3/8 比例電磁式パワーセービング弁 モデルチェンジのお知らせ

首題比例電磁式パワーセービング弁につきまして、このたび一層の信頼性向上を目的にモデルチェンジを実施いたしますのでお知らせいたします。

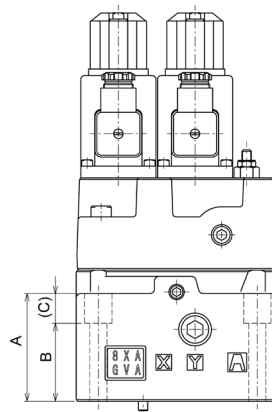
ボデーの外観形状および材質の変更(形状の詳細は下記を参照ください)

寸法	旧デザイン	新デザイン
A	59	69
B	48.2	50
(C) [座ぐり深さ]	10.8	19

取付互換性有り。また仕様、性能、および付属品である取付ボルト(M10×65L)に変更はありません。
